V TERMO ADITIVO AO TASC
Nº 02/2024

Complementação da contratação de containers
vestiário, área de descanso, copa e almoxarifado

***COMPLEMENTAÇÃO DE CONTAINERS VESTIÁRIO,
ÁREA DE DESCANSO, COPA, ALMOXARIFADO NA
SEDE DA SMAMUS***

DETALHE DOS TRANSPASSES DAS TELHAS

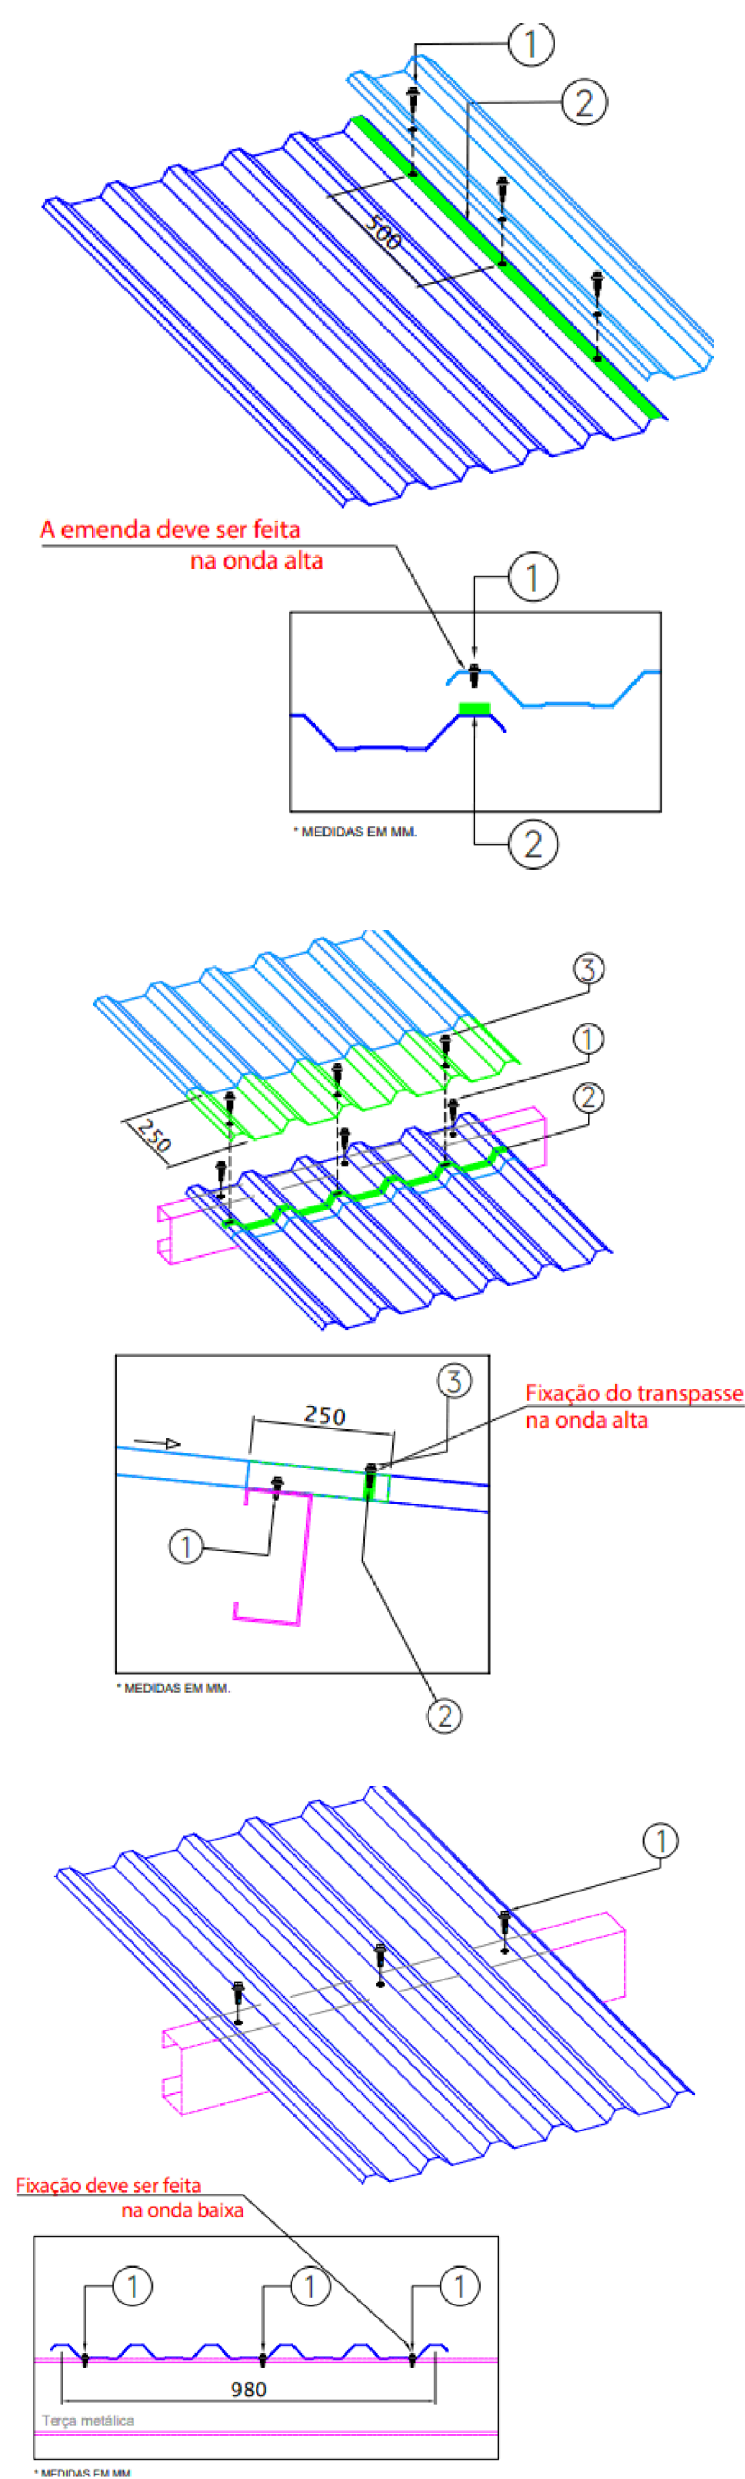
Objetivando trazer princípios da sustentabilidade para os containers da área externa, deverá ser executada platibanda com telha de aço/alumínio. Esta elevação do telhado com execução de platibanda, permite maior fluxo na circulação de ar, impactando diretamente na redução do calor e consequentemente garantindo maior conforto térmico e redução de consumo de energia elétrica, além de possuir uma boa estética.
